南宁市建设工程总平面批前公示牌

城乡规划批前公示

根据《中华人民共和国城乡规划法》的有关规定，现将南宁联东首湾园区管理服务有限公司申请联东U谷·南宁五象智造园建筑设计方案调整予以批前公示。

10#厂房原批准与拟调整方案图

一层平面图

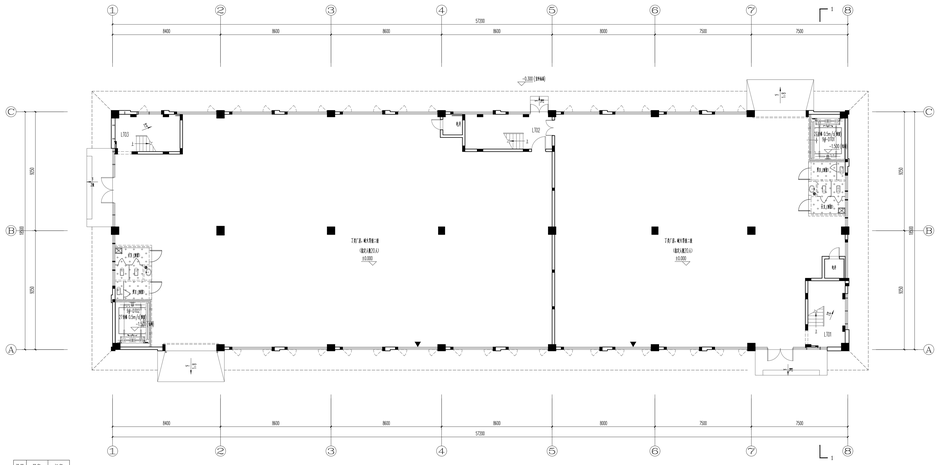
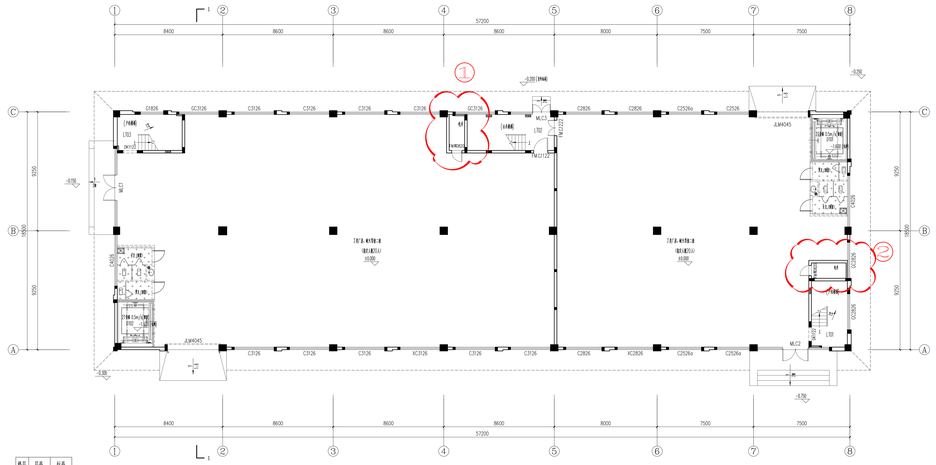
调整内容：
1.电井进深减少0.3米，长度改为齐平楼梯间。
2.电井进深减少0.3米，长度改为齐平楼梯间。

4.200层高处平面图

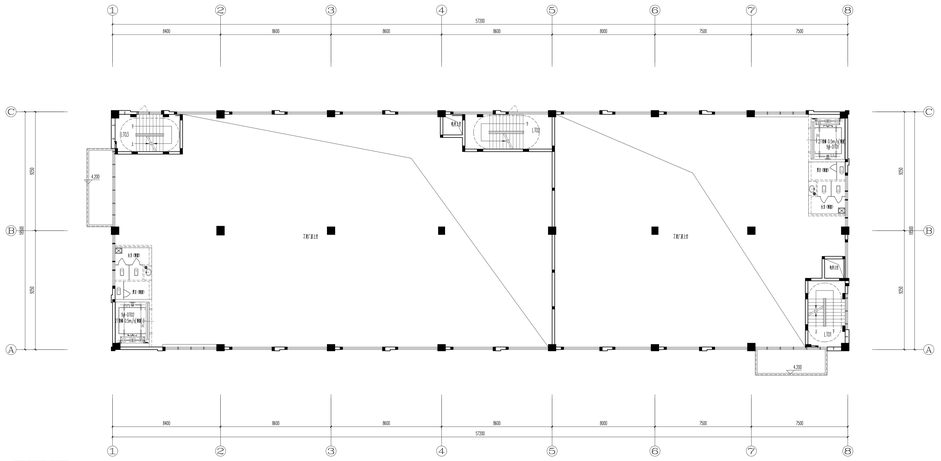
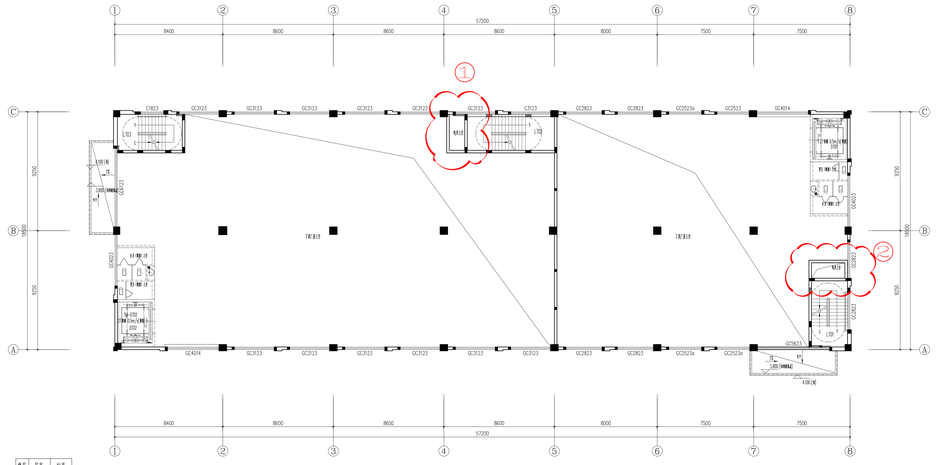
调整内容：
1.电井进深减少0.3米，长度改为齐平楼梯间。
2.电井进深减少0.3米，长度改为齐平楼梯间。
